Réponses à l'avis n°2022-ARA-AP-1424 et n°2022-ARA-AP-1425 du 8 novembre 2022 de la Mission
Régionale d'Autorité Environnementale Auvergne-Rhône-Alpes

Centrale Photovoltaïque au sol

Dépôt pétrolier SPMR

Commune de Villette-de-Vienne (38)

Plan du départ existant SERPAIZE de la solution de raccordement d'ENEDIS (Extrait de la PRAC).

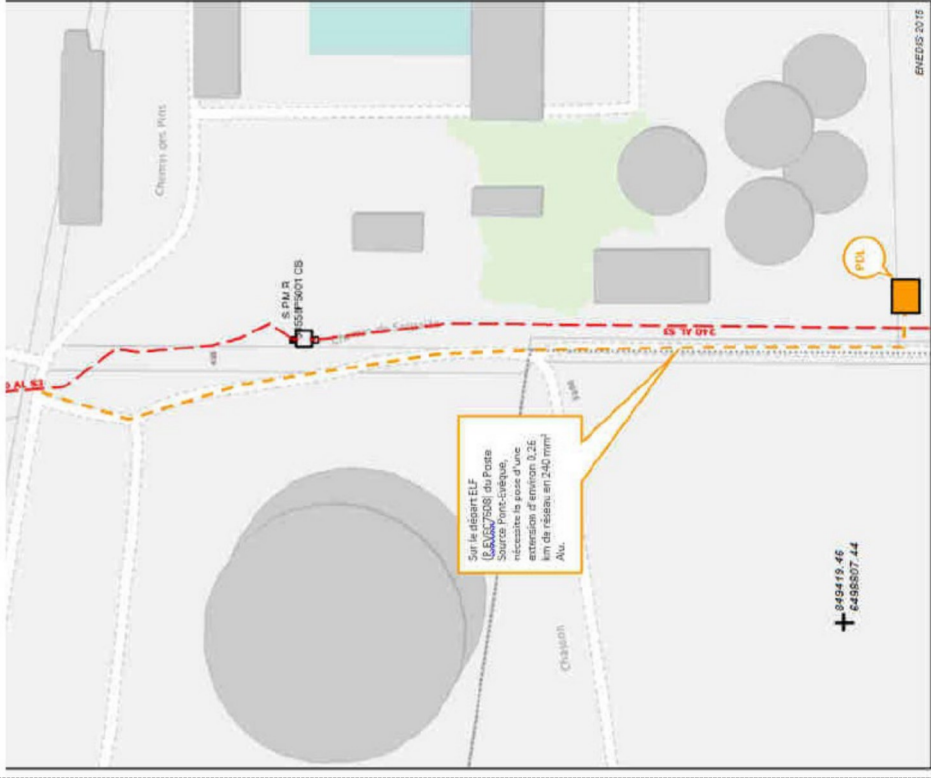
L'Autorité environnementale recommande d'inclure dans le périmètre du projet et donc de l'étude d'impact, le raccordement au réseau électrique, fonctionnellement lié au parc photovoltaïque, d'évaluer ses incidences environnementales et de présenter les mesures prises pour les éviter, les réduire et si besoin les compenser.

Sur le départ SERPAIZE (P.EVEC7710) du Poste Source Pont-Evêque, la capacité d'accueil est d'environ 4,2 MW, nécessitant la pose d'une extension d'environ 0,02 km de réseau en 240 mm² Alu.

Cycle de vie d'un parc photovoltaïque

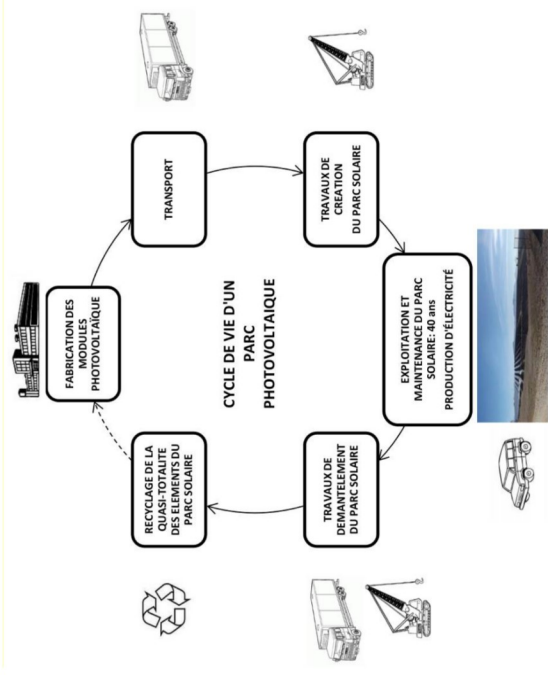
L'Autorité environnementale recommande d'évaluer les émissions de gaz à effet de serre sur l'ensemble du cycle de vie du parc photovoltaïque au sol, incluant l'activité agricole, en appliquant la démarche Éviter – Réduire – Compenser (ERC) à ces émissions afin d'exposer clairement comment le projet contribue à la réalisation des engagements nationaux et internationaux pris par la France pour lutter contre les émissions de GES et le réchauffement climatique.

Pour rappel, la figure ci-dessous représente le cycle de vie d'un parc photovoltaïque.

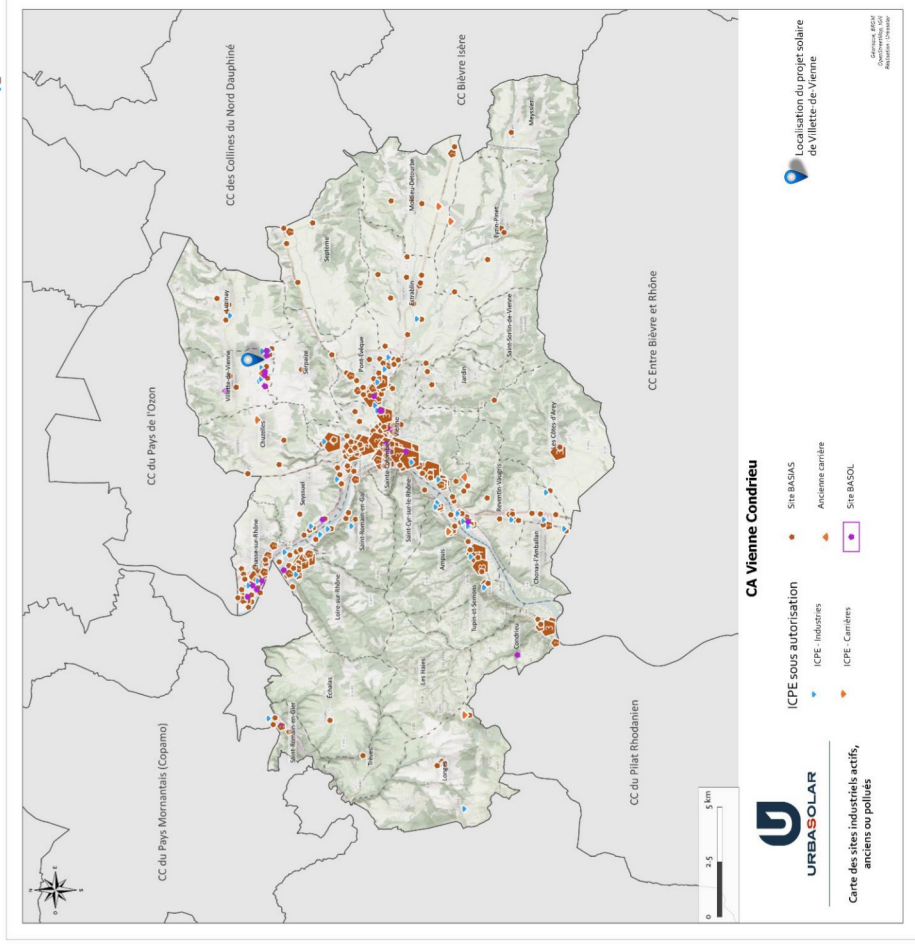
L'Autorité environnementale recommande eu égard aux principaux enjeux soulevés (risque industriel, biodiversité, consommation de surfaces déclarées à la PAC) de présenter des alternatives d'implantation de ce projet sur des espaces de moindre sensibilité environnementale et de justifier le choix retenu, notamment sur la base de critères environnementaux.

La société URBA 388 a procédé à une analyse multicritère à l'échelle du territoire de la communauté d'agglomération de Vienne-Condrieu ce qui a permis de dresser un portrait pour estimer les potentiels secteurs susceptibles d'accueillir des parcs photovoltaïques au sol en accord avec les objectifs de valorisation du territoire. Outre le potentiel d'exposition solaire, plusieurs critères semblent primordiaux pour estimer la cohérence dans le choix des sites de projet photovoltaïque :

- la qualité des espaces naturels
- la topographie
- l'occupation du sol
- les divers dispositifs de préservation des patrimoines ou ressources du sol
